改善箇所説明図

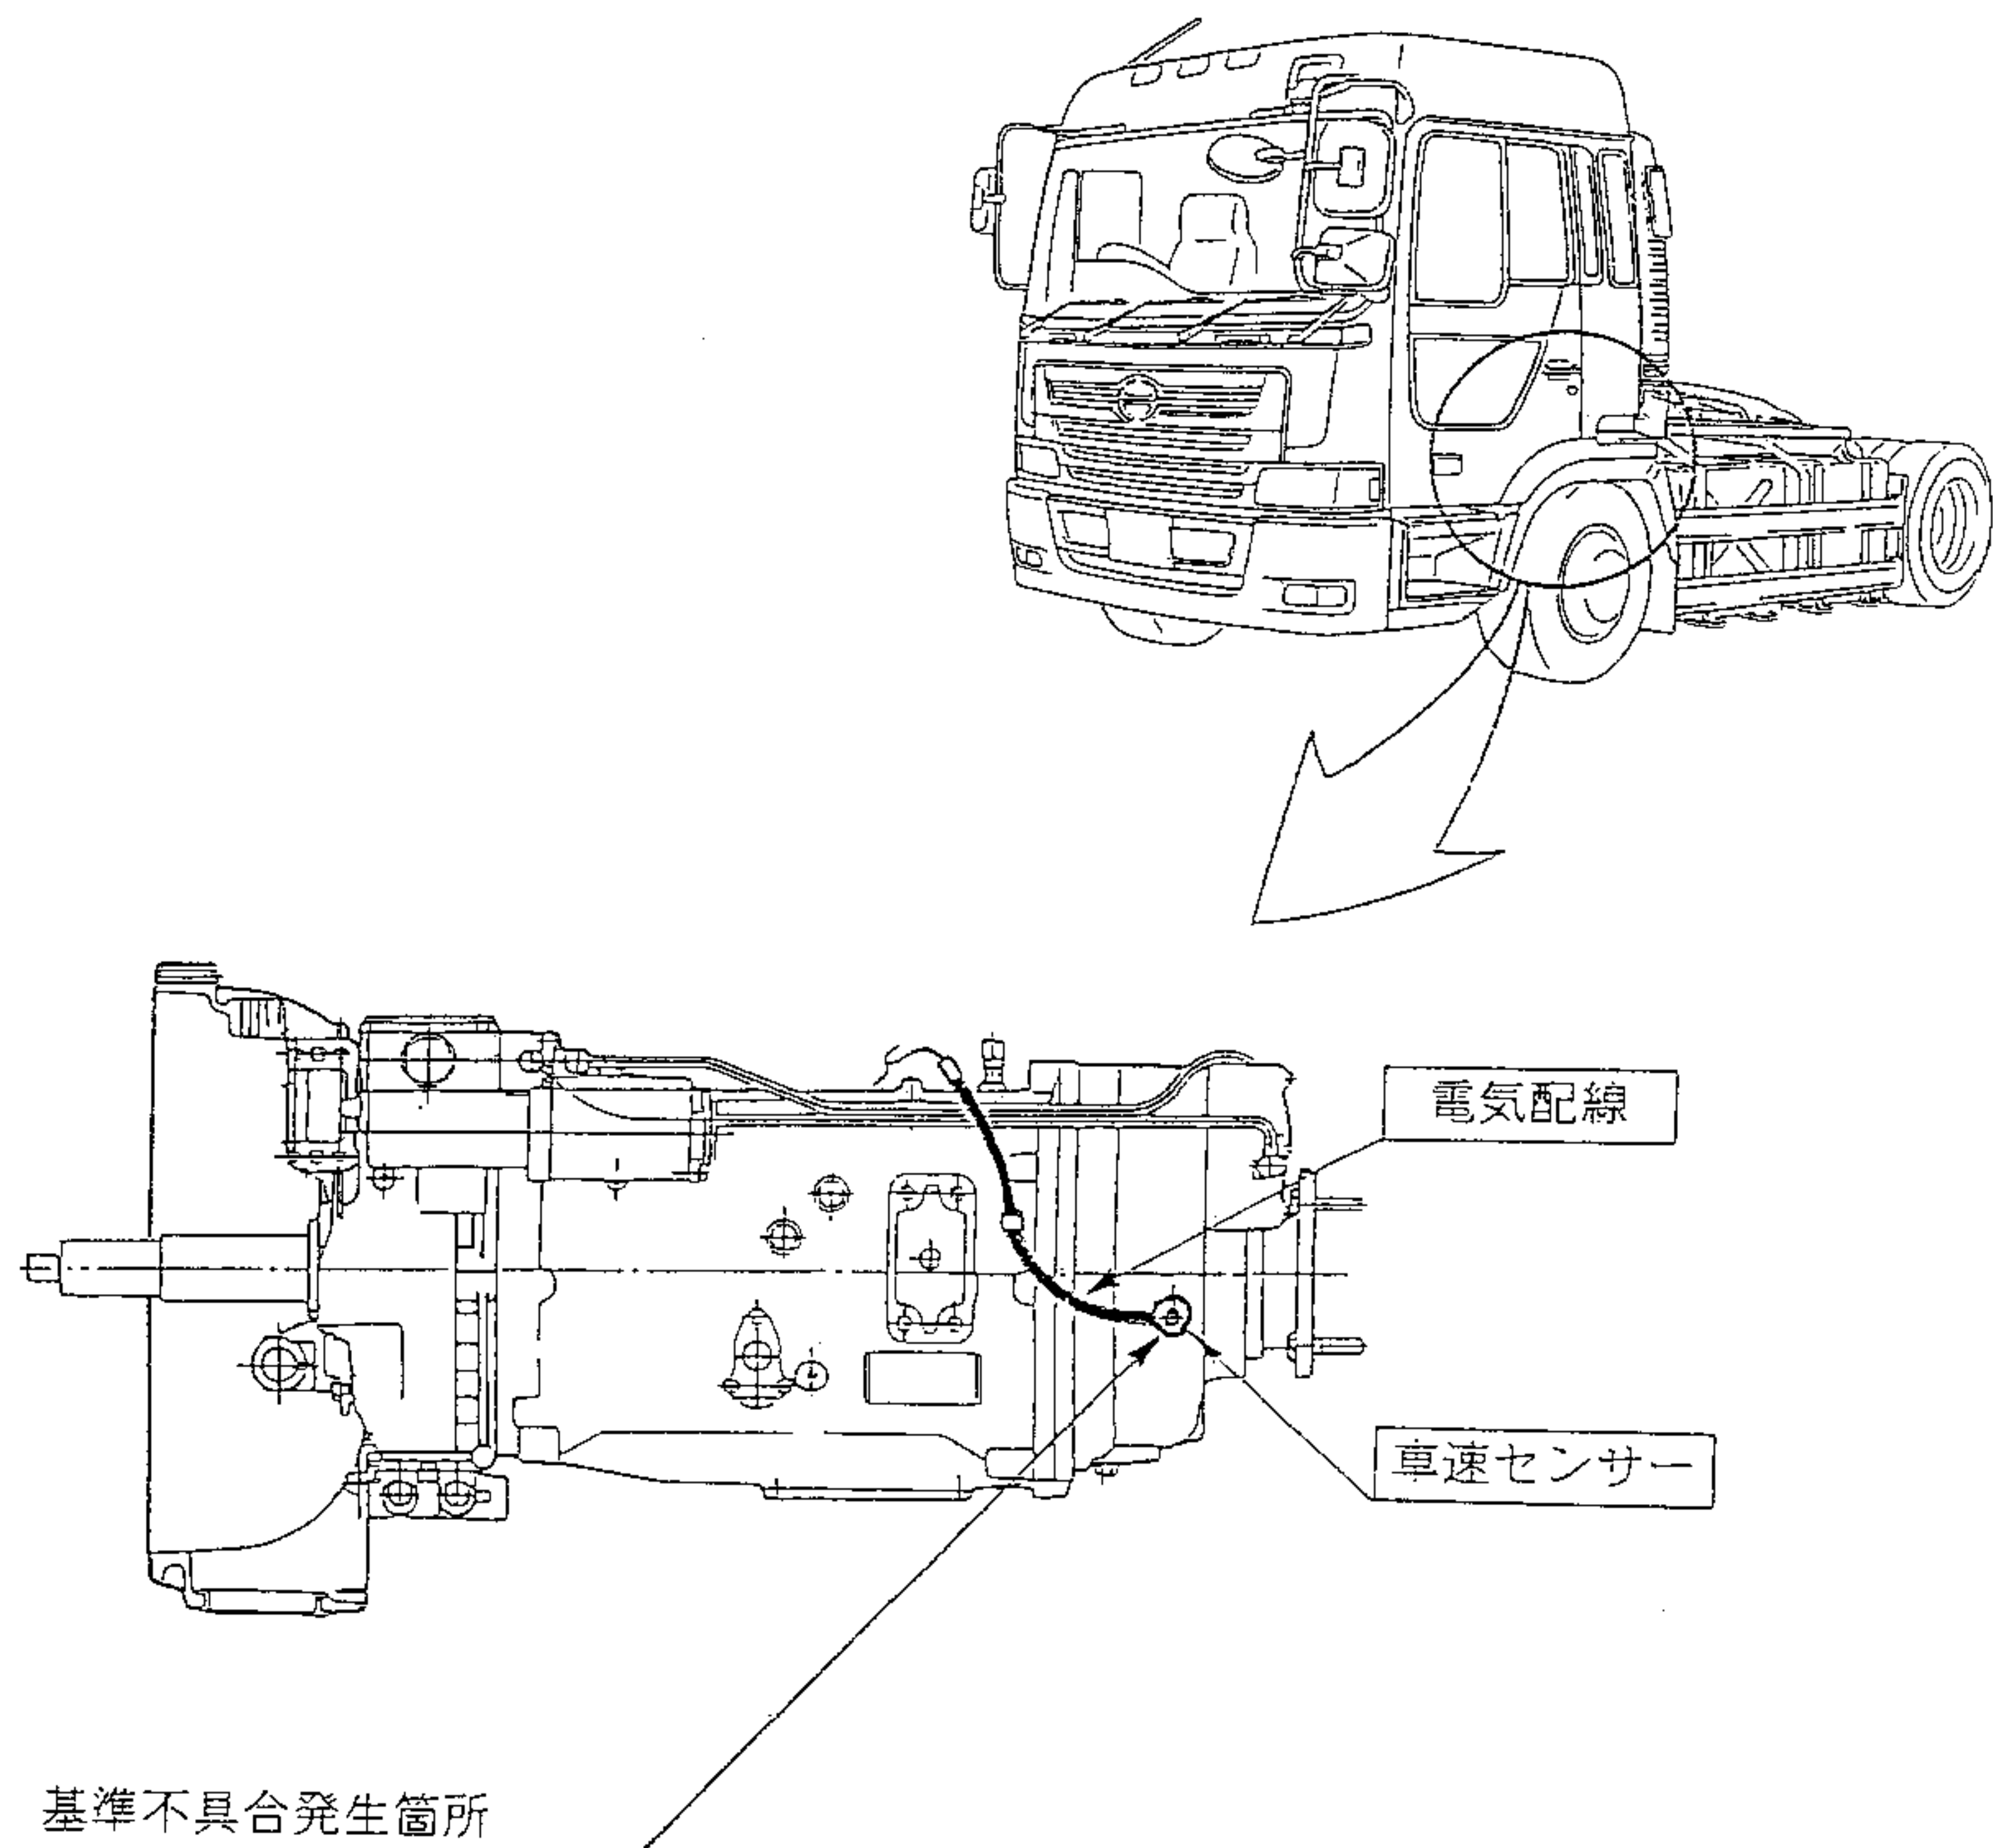
速度計において、電気配線の防水性が不適切なため、電気配線に入った水が車速センサーのコネクタ部に浸水して端子が発錆し、速度計への車速信号が不安定となって速度計が誤った表示をするおそれがある。

注； は、交換部品を示す。

- ① 全車両、当該電気配線に対策品と交換する。
- ② 全車両、車速センサーのコネクタ部を点検し、端子が発錆している場合は車速センサーを新品に交換する。又、発錆していない場合は清掃してグリスを充填する。

識別；黄色のペイントをネームプレート左上のビス頭部に塗布する。
